MASSERIA REGINA

PROGETTO DEFINITIVO

Relazione descrittiva aggiornamento opere di connessione

Aggiornamenti	Numero	Data	Motivo	Eseguito	Verificato	Approvato
		Rev 0	Dicembre 2023	Aggiornamento opere di connessione con esclusione di aree interne all'impianto per alto rischio archeologico

Inquadramento su Ortofoto - Area Progetto

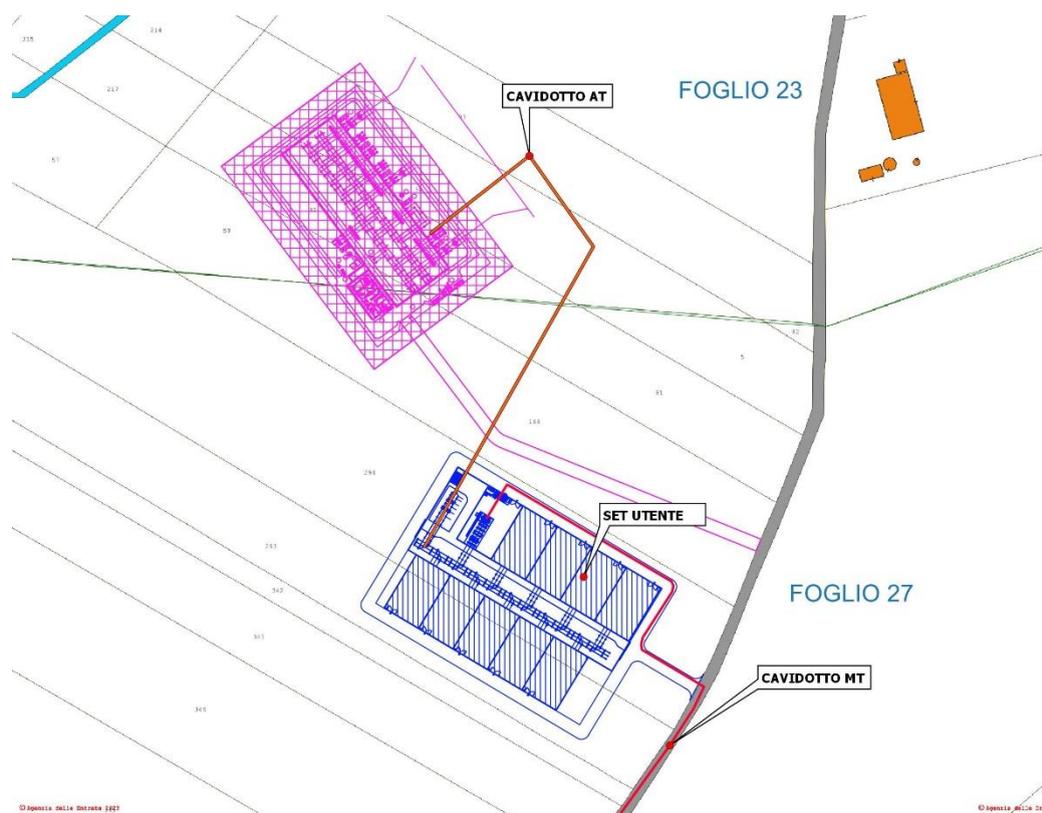
La presente relazione descrive gli **aggiornamenti relativi alle opere di connessione** alla Rete di Trasmissione Nazionale, comprese le opere civili, necessari all'inserimento dell'energia generata dall'impianto fotovoltaico nella RTN.

1. *Cavidotto di connessione MT, dall'impianto alla SET Utente;*
2. *Ubicazione della SET Utente e sbarre condivise;*
3. *Cavidotto di connessione AT, dalle sbarre condivise al futuro stallo RTN 150 kV nella SE 380/150 kV "Matera".*

Di seguito la planimetria raffigurante gli aggiornamenti:

Inquadramento su Ortofoto – Dettaglio percorso cavidotto e opere di connessione

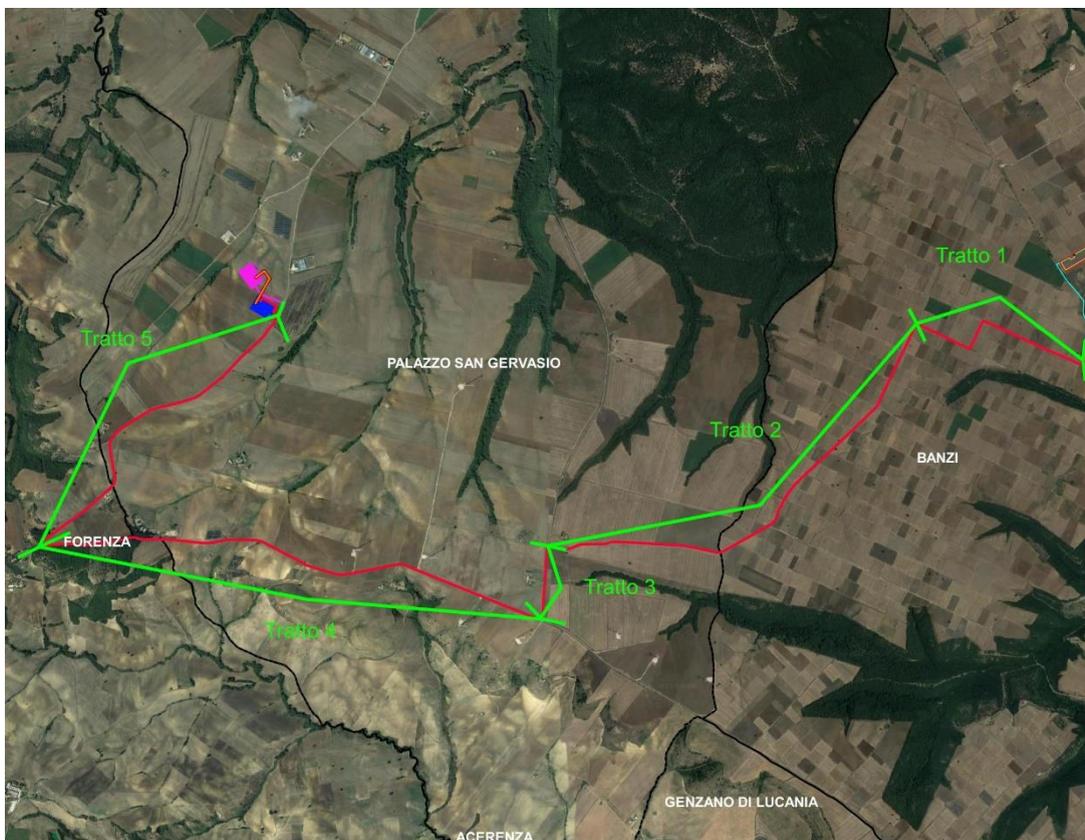
Il cavidotto di connessione MT dall'impianto alla SET Utente è stato necessariamente variato dato lo spostamento di quest'ultima.

Il nuovo tracciato, della lunghezza di **12,73 km**, è stato sviluppato maggiormente su **viabilità già esistenti**, ed in particolare:

- Il primo tratto (1) interessa il comune di **Banzi (PZ)** ed in particolare collega la **SP6** e la strada comunale **Carrera Della Regina**, attraversando lungo i confini dei campi e per strade interpoderali.
- Il secondo tratto (2) interessa il comune di **Banzi (PZ)** e **Palazzo San Gervasio (PZ)**, in particolare la strada comunale **Carrera Della Regina**, già asfaltata.
- Il terzo tratto (3) interessa il comune di **Palazzo San Gervasio (PZ)** ed in particolare la **strada provinciale n.8**, già asfaltata.
- Il quarto tratto (4) interessa il comune di **Palazzo San Gervasio (PZ)** e **Forenza (PZ)**, ed in particolare la **strada provinciale n.8**, evidente da ortofoto e da Carta Tecnica Regionale.
- Il terzo tratto (4) interessa il comune di **Palazzo San Gervasio (PZ)** e **Forenza (PZ)**, ed in particolare la **strada provinciale n.8 del Vulture**, già asfaltata.

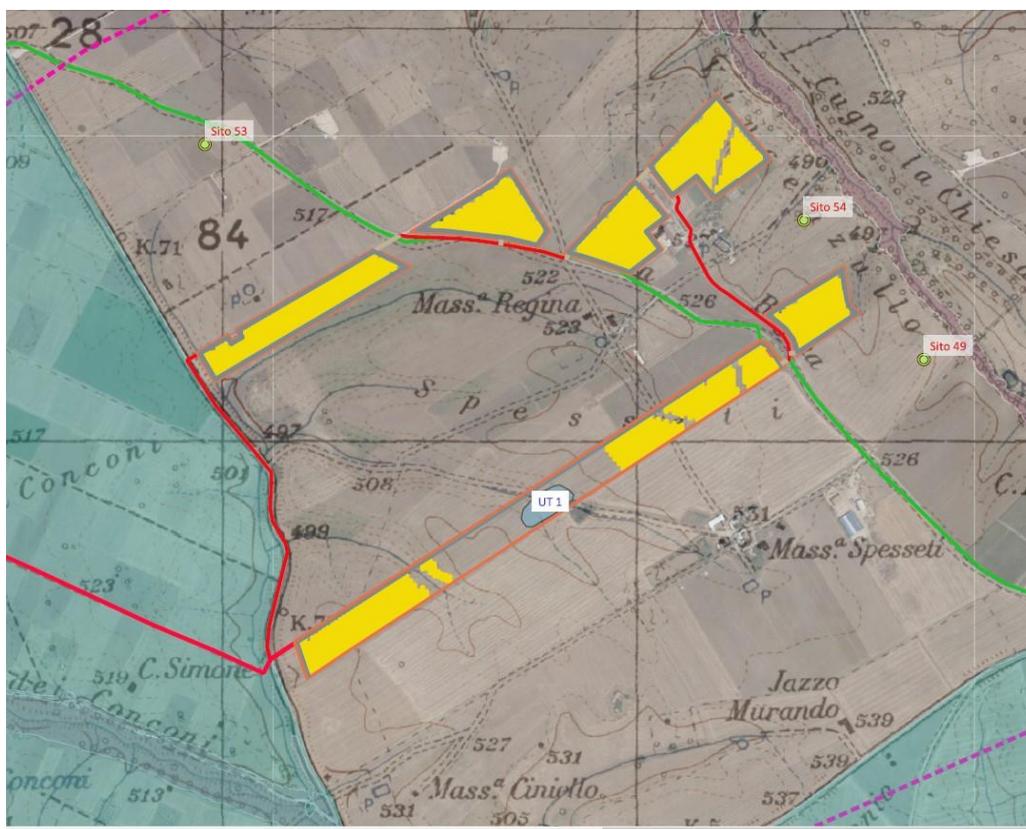
L'area di impianto, più precisamente la zona a sud-est (vedi immagine sotto), a seguito del sopralluogo effettuato dall'archeologa incaricata, risulta essere ad **alto rischio** a seguito del ritrovamento di alcuni potenziali reperti.

Questa segnalazione ha portato ad una modifica progettuale che ha liberato l'area dalla copertura dei

pannelli e delle strutture.

Vecchia soluzione - Nuova soluzione

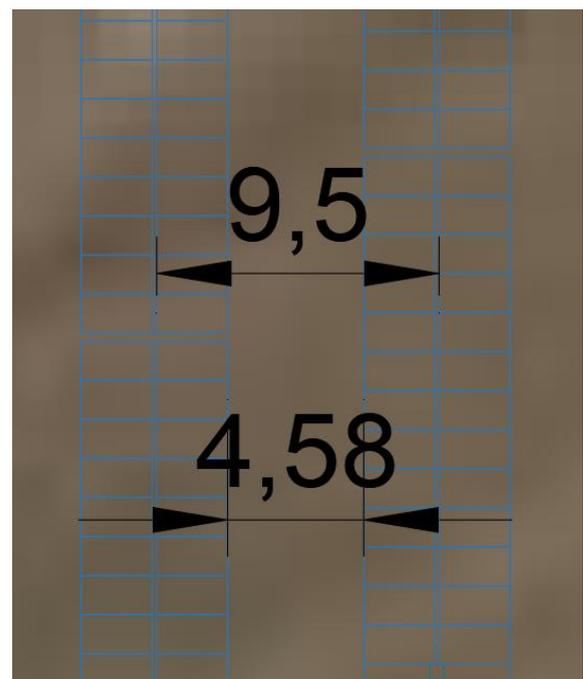
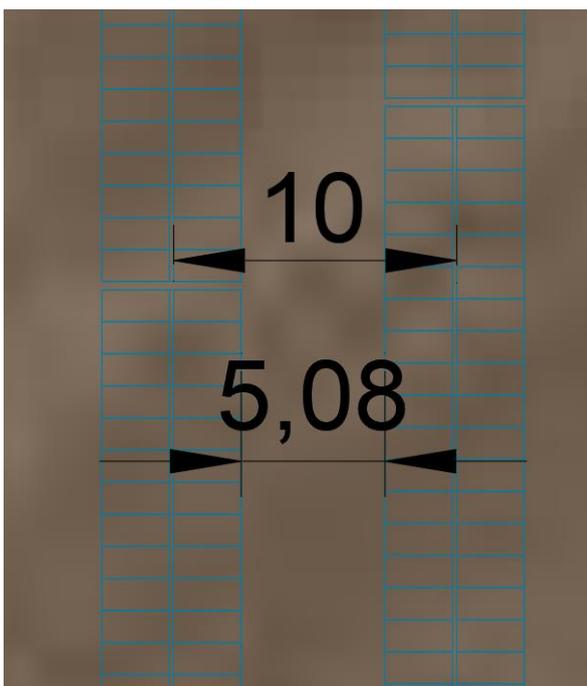
L'impianto è stato sviluppato con la rimodulazione delle stringe, passando da moduli a blocchi di 3 stringhe da 26 pannelli,

Le caratteristiche del modulo permettono di mantenere invariato il numero di pannelli per singola stringa, pari quindi a 26 moduli, alloggiati su tracker capaci di sostenere 1 o 2 stringhe (rispettivamente 26- 52 moduli).

La potenza nominale è passata quindi da 19.943 MW (vecchia soluzione) a 19.473 MW (nuova soluzione).

La riduzione della distanza tra le file ha influenzato di poco la superficie non coperta dai pannelli, inoltre ha permesso l'inserimento di più moduli.

In particolare abbiamo una diminuita di 50cm.
